审图常见问题解析

一月一答

主办单位 北京市规划和自然资源委员会

2024年08月 总第13期

图1 首层平面图(局部)

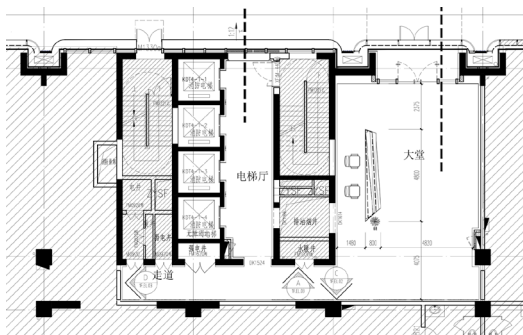
某办公楼进行装修改造设计。建筑高度77.2m, 16层, 属于一类高层, 耐火等级一级。其首层公区(包括电梯厅、走道与大堂)的装修设计问题比较典型, 特撰文进行分析。图中主要问题: 大堂设有家具, 开向走道的门(含管井门)为普通门和丙级防火门, 墙体上还有若干洞口(如图1所示)。

（1）本项目电梯厅实际为消防电梯与防烟楼梯的合用前室，前室与走道、大堂连通，通向室外，既是消防电梯的专用通道，也是防烟楼梯的扩大前室，需同时遵守上述规范条文。

作为消防电梯的“专用通道”，大堂里不应设置有关火灾危险性且影响消防救援的设施；

根据《建筑设计防火规范》第6.4.3条第6款，作为防烟楼梯的“扩大前室”，走道内的管井和房间门应设乙级防火门；且不应设置其它无关洞口。

1.去掉大堂中有可燃性的家具，图纸上注明大堂不应放置可燃物和影响消防救援及疏散的设施。

2.所有开向走道的门（含管井门）设乙级防火门。

3.无关洞口封堵。

图1 5#7#9#楼三层柱平面布置图

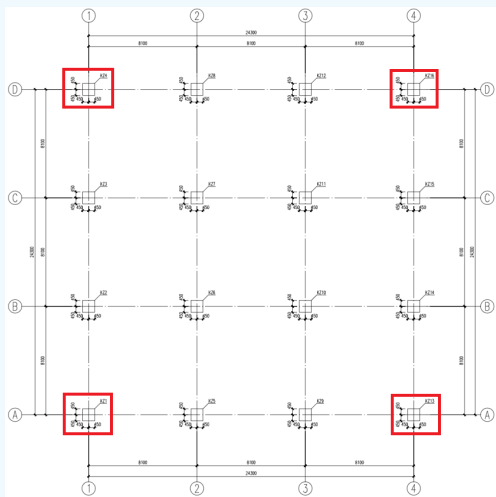
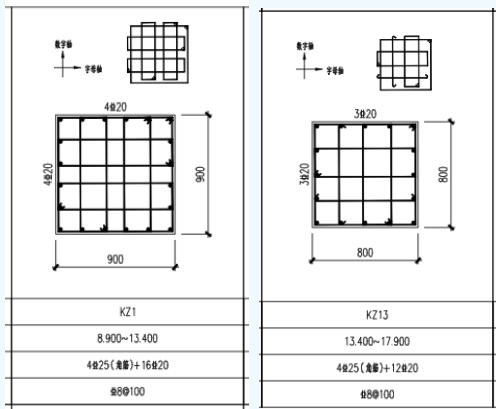
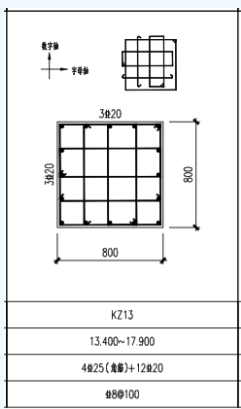
钢筋。多个子项、多个框架角柱配筋率不满足规范要求，如：5#7#9#楼三层角柱KZ1、KZ4、KZ13、KZ16，截面尺寸900×900mm，全部纵筋4Φ25+16Φ20，配筋率为0.86%、4#5#6#7#8#9#楼四层角柱KZ1、KZ4、KZ13、KZ16，截面尺寸800×800mm，全部纵筋4Φ25+12Φ20，配筋率为0.90%等，均小于规范规定的抗震等级二级，柱纵向钢筋采用400MPa级钢筋时，钢筋混凝土框架角柱全部纵向受力钢筋配筋率不应小于0.95%的要求。详见图1、图2、图3所示。

框架柱纵向钢筋最小配筋率是抗震设计中的一项较重要的构造措施，由于在实际地震中地震作用的大小和方式具有一定的随机性，框架柱纵向钢筋最小配筋率的规定，对计算未能包括和预估的不利情况进行了补充，保证框架柱的抗震能力。规定框架柱最小配筋率，其目的是避免框架柱发生脆性破坏，适当提高柱的正截面承载力和变形能力，是对“强柱弱梁”抗震设计原则的补充。框架角柱在地震时处于更为复杂的受力状态，规范规定的最小配筋率要求比其它柱有所提高，是对框架整体抗震性能的保证措施。因此，框架柱需要严格控制纵向钢筋的最小配筋率。

向钢筋的配筋率不小于《混凝土结构通用规范》第4.4.9条第1款中的规定限值0.95%，同时满足计算要求。

图4 修改后的5#7#9#楼三层角柱详图

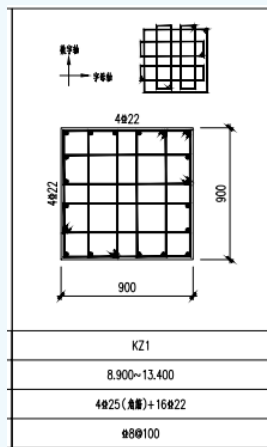
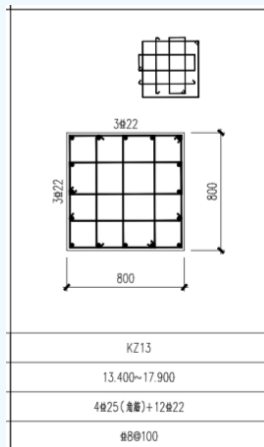
整改后，相关构件配筋为：5#7#9#楼三层角柱KZ1、KZ4、KZ13、KZ16，截面尺寸900×900mm，纵筋4Φ25+16Φ22，配筋率为0.99%、4#5#6#7#8#9#楼四层角柱KZ1、KZ4、KZ13、KZ16，截面尺寸800×800mm，纵筋4Φ25+12Φ22，配筋率为1.02%，满足规范要求。见图4、图5所示。

图2 屋顶防雷平面图(局部)

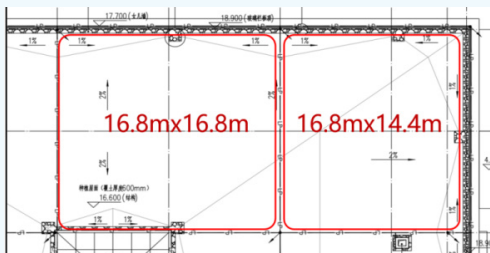
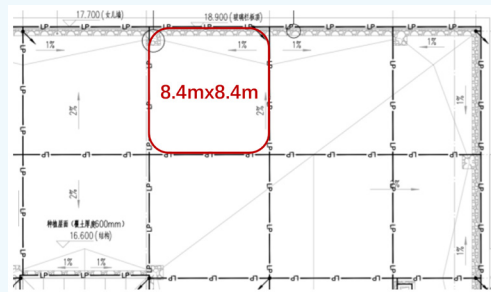
某商业项目总建筑面积约16000m²,为多层公共建筑,规模为中型商店建筑,计算预计雷击次数为0.1186次/a(见图1)。依据《建筑物防雷设计规范》GB 50057-2010第3.0.3条第9款规定,预计雷击次数大于0.05次/a的人员密集的公共建筑物,应划为第二类防雷建筑物。设计将该建筑定为第三类防雷建筑物,并按第三类防雷建筑物设置接闪网格,(见图2),违反了《建筑物防雷设计规范》第3.0.3条第9款的规定。

由于《建筑电气与智能化通用规范》第7.1.1条第2款没有人员密集公共建筑物的规定,导致设计误以为预计雷击次数大于0.25次/a的建筑物才应划为第二类防雷建筑物。

本项目计算预计雷击次数为0.1186次/a，使用功能为商业，属于人员密集的公共建筑物，根据《建筑物防雷设计规范》第3.0.3条第9款，雷击次数大于0.05次/a的人员密集的公共建筑物应划为第二类防雷建筑物，

并按照第二类防雷建筑物设置相应的雷电防护措施，调整接闪网格尺寸，满足不大于 $10\text{m}\times 10\text{m}$ 或 $12\text{m}\times 8\text{m}$ 的规定，整改后接闪网格设置见图3。

图1 配电总柜系统图

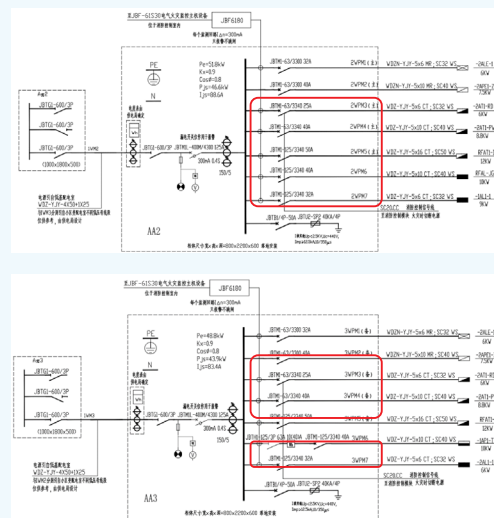
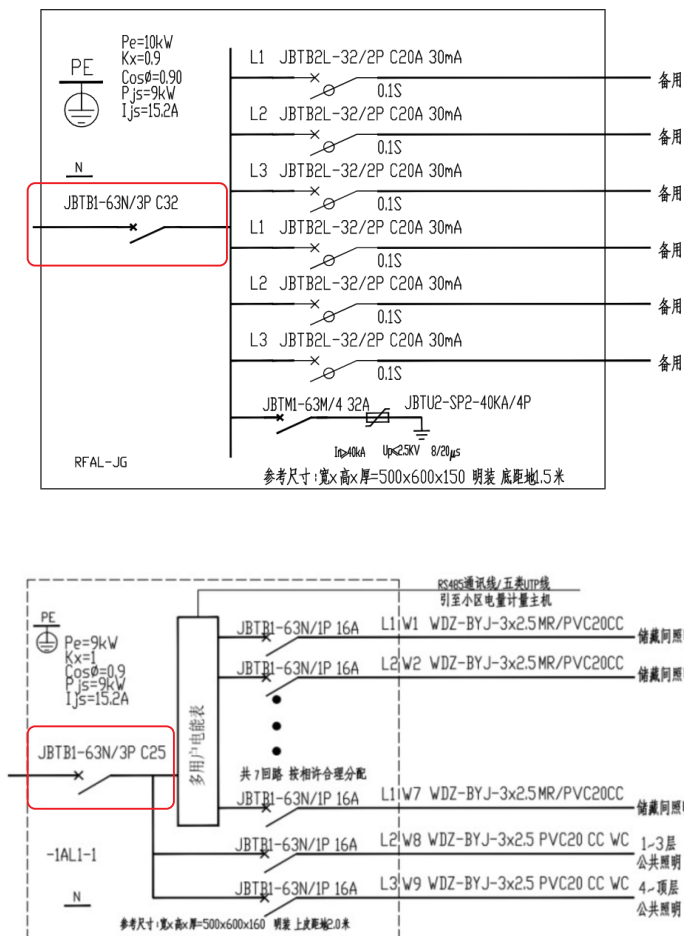
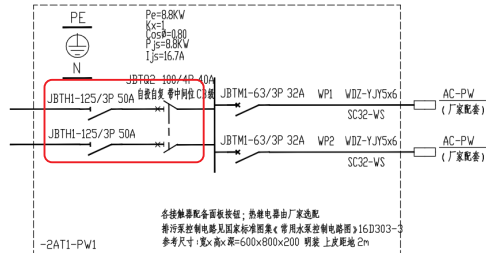
本项目住宅楼配电总柜AA2、AA3和末端照明、动力、电梯配电箱中均未设分项计量表，不符合《绿色建筑评价标准》DB11/T 825-2021第7.1.5条的规定。

本项目住宅楼配电总柜AA2、AA3和末端照明、动力、电梯配电箱中均未设置分项计

住宅楼配电总柜或末端照明、动力、电梯配电箱中增加分项电能计量表，满足《绿色建筑评价标准》第7.1.5条控制项的要求。

图1 某市政交通隧道项目双电源切换箱接线图

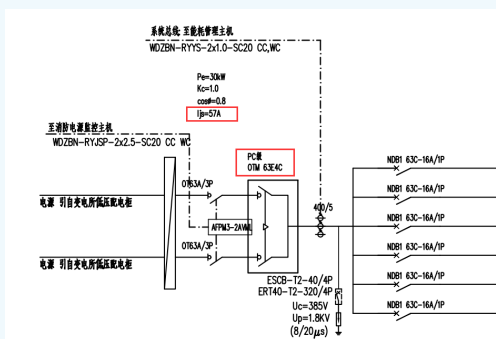
某市政交通隧道项目的双电源切换箱内的转换开关电器额定电流过小。详见图1,配电箱计算电流为

57A, PC级转换开关电器额定电流为63A,小于计算电流的1.25倍。

设计单位在选用自动转换开关电器时，没有考虑一定的裕量，导致选用的自动转换开关电器额定电流过小。按上述规定，采用PC级自动转换开关电器时，其额定电流不应小于回路计算电流的125%，采用其他类型的，不应小于回路计算电流的115%。

（1）根据回路计算电流以及转换开关电器的类型，合理确定自动转换开关电器额定电流，如回路计算电流不确定，裕量值可适当放大。

图2 人防平面图（局部截图）

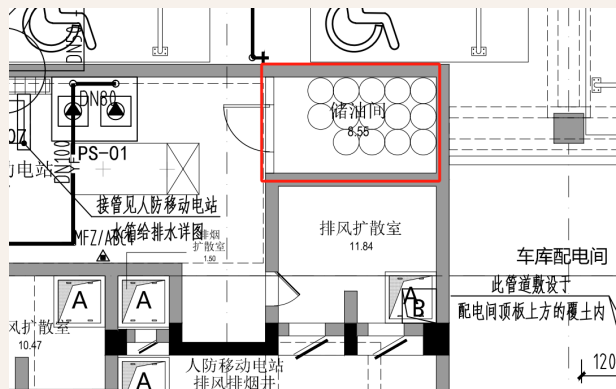
经校核,设计文件中计算的储油容积在上述公式所计算的结果范围内。

设计文件中首先交代了柴油发电机的功率和柴油发电机的燃油消耗率,明确了燃油采用油桶储存于室内,以及储油量的标准按 $7d$ 计算,并给出了计算结果和设备选型,平面图中清晰的表达了储油间及油桶的布置。本案作为优秀案例,其他设计同行可作参考。

图1 地下一层锅炉房通风平面

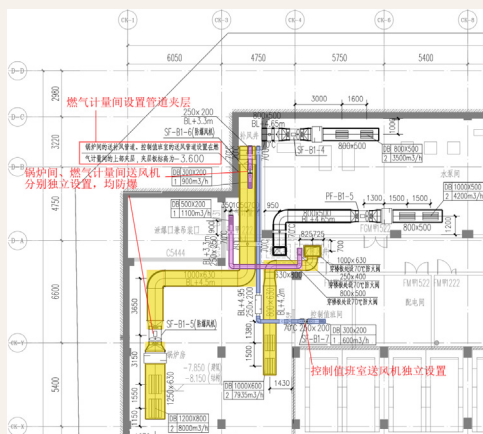
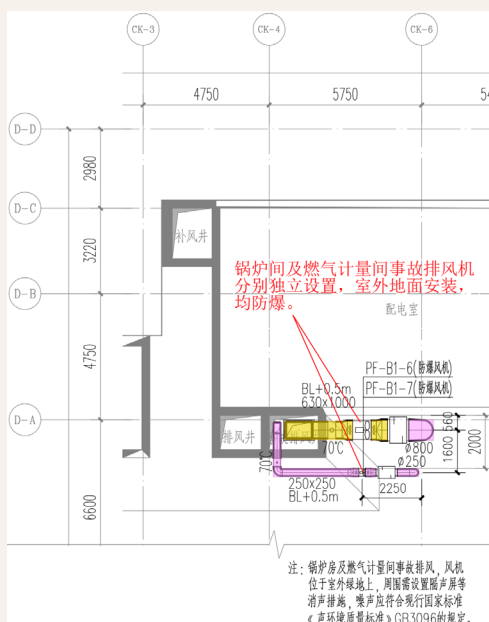
设计亮点1: 锅炉间、燃气计量间事故排风管道直通室外且行程较短,有效地避免了穿越危险性房间的隔墙,满足《建筑防火通用规范》第9.1.3条的要求。

设计亮点2: 锅炉间、燃气计量间事故送、排风系统分别独立设置,控制值班间送风系统单独设置,满足《建筑防火通用规范》第9.3.2条第4款、《锅炉房设计标准》第15.3.7条、《城镇燃气设计规范》第10.2.21条第2款的要求。

设计亮点3: 锅炉间、燃气计量间事故排风机在首层室外绿地内安装,满足《建筑防火通用规范》第9.3.3条第2款的要求。

设计亮点4: 锅炉间、燃气计量间的平时及事故通风设备的选型风量,满足《锅炉房设计标准》第15.3.7条第3、4款、《城镇燃气设计规范》第10.2.21条第2款的要求。

设计亮点5: 控制值班间送风量,满足《锅炉房设计标准》第15.3.7条第5款的要求。

图1 人防口部消防应急照明平面图

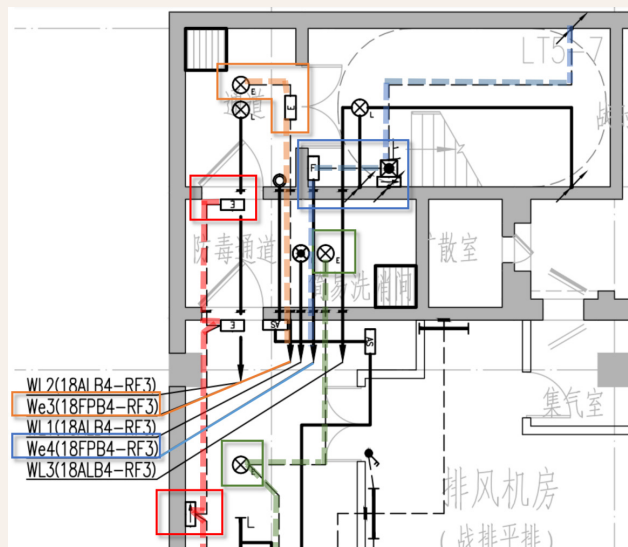
人防主要出入口设计了四个消防应急照明灯和疏散标志灯配电末端回路: 楼梯间一个配电末端回路、人防口部防护门外通往楼梯间的走道一个配电末端回路、人防口部防毒通道和洁净区里的消防应急照明灯一个配电末端回路、人防口部防毒通道和洁净区里的疏散标志灯一个配电末端回路。完全符合《人民防空地下室设计规范》第7.5.16条、《平战结合人民防空工程设计规范》第7.5.7条、《消防应急照明和疏散指示系统技术标准》第3.3.3(4)及3.3.4(1)条的规定。见图1。

图1 某公建地下一层平面图(局部)

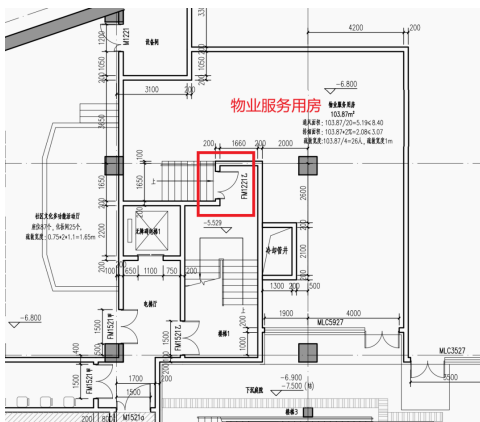
案例分析(见图1): 位于地下一层的物业服务用房建筑面积为 103.87m^2 , 需要设置2个疏散门, 一个疏散门合规开向下沉庭院, 另一个门(红框内)违规直接开向封闭楼梯间。一旦物业服务用房着火, 火灾和烟气将进入疏散楼梯间。

图2 某项目地下二层平面图(局部)

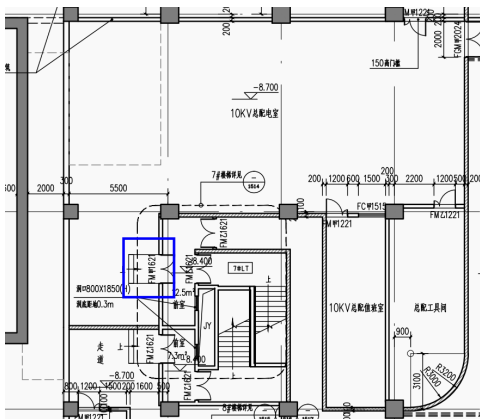
案例分析(见图2): 某地下二层10KV总配电室门FM甲1621(蓝框内)直接开向防烟楼梯间前室。

图3 某住宅地下一层平面图(局部)

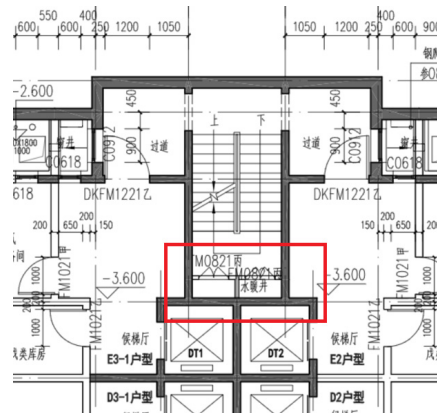
案例分析(见图3): 某住宅项目地下一层电井、水暖井的检修门直接开在封闭楼梯间内。住宅建筑因平面布置困难时, 可以将电缆井和管道井的检查门开设在前室或合用前室内, 不能开在封闭楼梯间内。
